LM-PI-UE-005-2012

## **INFORME DE FISCALIZACIÓN RUTA NACIONAL 27**

Unidad de Gestión y Evaluación de la Red Vial Nacional

# Gira a la ruta 27

**Figura 19:** *Deficiencias en cuanto a la disipación de energía del agua.*

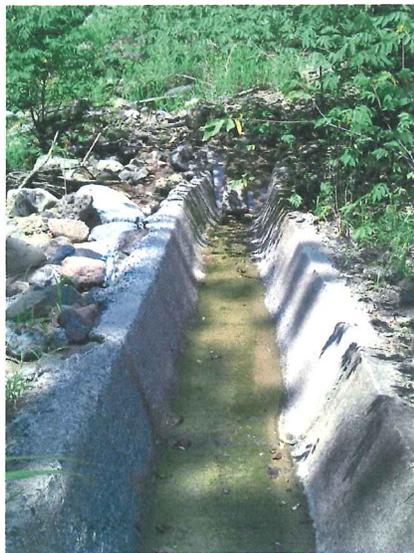
Asimismo, no se identificó obras disipadoras de energía para evitar problemas de socavación. Estas obras son importantes debido a que las pendientes de las cunetas y contracunetas son fuertes, lo que provoca que el agua alcance velocidades importantes (del orden de los 5 m/s o superiores) que producirían gran erosión o socavación de las estructuras. En la figura 19(a), se puede observar que la cuneta que recolecta casi la totalidad del agua del talud presenta una obra de disipación ya colapsada, debido a que dicha obra es insuficiente para disipar la energía que trae el agua del talud. Asimismo, se ha dado un proceso de socavación de la misma estructura debido al efecto del salpique que se presenta en la misma, ver figura 19(b).

(a) Fin de la cuneta que recolecta casi la totalidad del agua del talud, ausencia de obra disipadora o dicha obra se encuentra colapsada.

(b) Socavación en la cuneta.
